Ortsvorsteher Buir

Buir, den 17.03.2020

Betreff: Stellungnahme zum Planungskonzept Tagebau Hambach von RWE

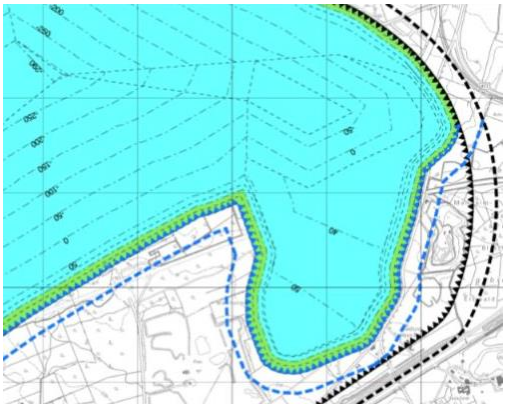
Bei genauer Betrachtung ergeben sich allerdings noch Rückfragen bzw. Wünsche für eine Verbesserung.
So sollte rund um den See die Infrastruktur, besonders Straßen, vollumfänglich erhalten bleiben. Aktuell wird die alte B477, im Bereich oberhalb alte A4 und neuer B477, auf einem kleinen Stück durchschnitten. Diese Verbindung sollte erhalten bleiben. Die Anbindung aus dieser Richtung bleibt auch in Zukunft mit Blick auf die Freizeit- und Folgenutzung sehr wichtig; auch darf hier die Anbindung der Kartbahn nicht unbeachtet bleiben.
Gleiches gilt für die K4; diese sollte als Umfahrung für den Ort und Anbindung der neu gewonnenen Fläche vollumfänglich erhalten bleiben.

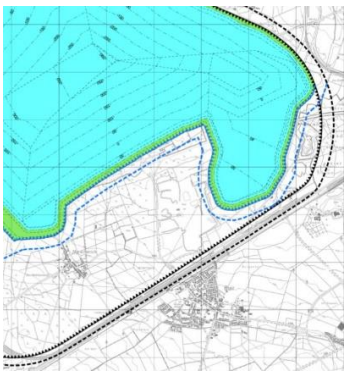
Hier sind ganz besonders die im Tagebauvorfeld geplanten Kiesgruben zu erwähnen.
Eine durch die Veränderungen notwendig gewordene Rekultivierung dieser Flächen sollte schon jetzt berücksichtigt werden. Ohne diese Beachtung ist der vorgestellte Plan lückenhaft.
